Dodatek č. 2 ke smlouvě o provedení stavby

1. Smluvní strany uzavřely na základě výsledků zadávacího řízení na nadlimitní veřejnou zakázku s názvem „**Pavilon zobrazovacích metod - stavba**“ dne 17. 2. 2023 smlouvu o dílo (dále jen „**Smlouva**“).

Stavba: HODONÍN NEMOCNICE – VÝSTAVBA PAVILONU MAGNETICKÉ REZONANCE
 Objekt: 1. + 2.etapa

Úprava paty stoupacího potrubí zařízení číslo 4

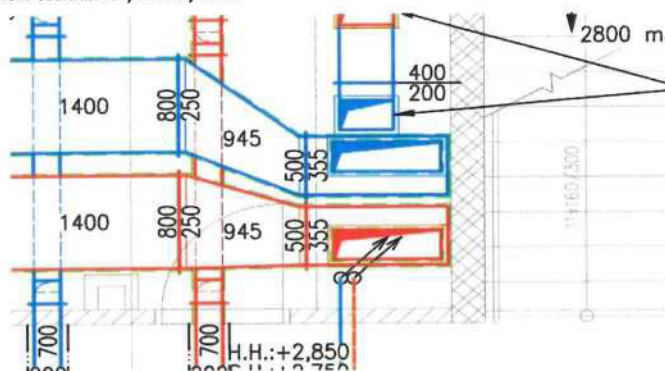
Popis a zdůvodnění změny: Uvedený změnový list řeší na požadavek investora úpravu paty stoupacího potrubí zařízení číslo 4, doplnění nátrubku na odvod kondenzátu do paty stoupacího potrubí - zařízení číslo 10.2 a doplnění tlumičů hluku k zamezení šíření hluku od technologie magnetické rezonance do potrubních rozvodů.

Investor a p. Pálovská souhlasí viz přiložený email

Doplňení tlumičů hluku k zamezení šíření hluku od technologie magnetické rezonance do potrubních rozvodů

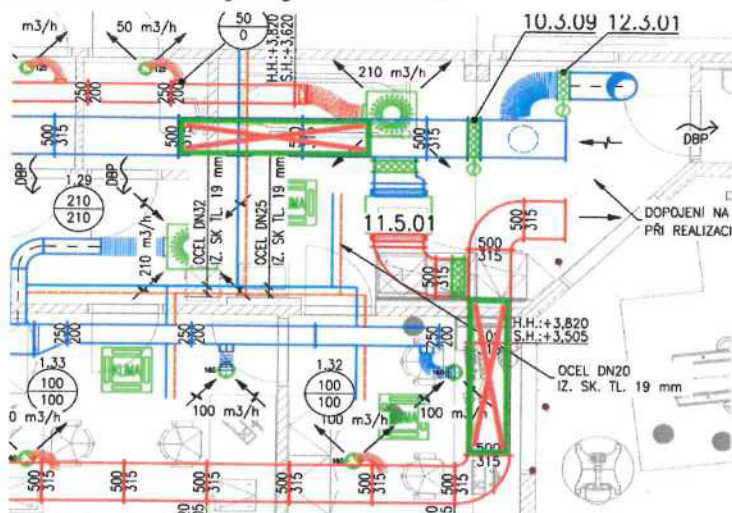
Tlumiče navrženy ze 4 buněk, celkový rozměr bude 500x400 L2000 - tudíž je nutno zpřechodovat potrubí z projektovaných 500x315. Tlumiče jsme navrhli dle volně dostupných informací ohledně hluku šířícího se od technologie magnetické rezonance a nepřebíráme tím zodpovědnost za případné nesplnění hygienických hlukových požadavků z důvodu technologie magnetické rezonance.

dle zaslaného výpočtu odsouhlasuji, navržené tlumiče mají útlum větší než je požadovaný.
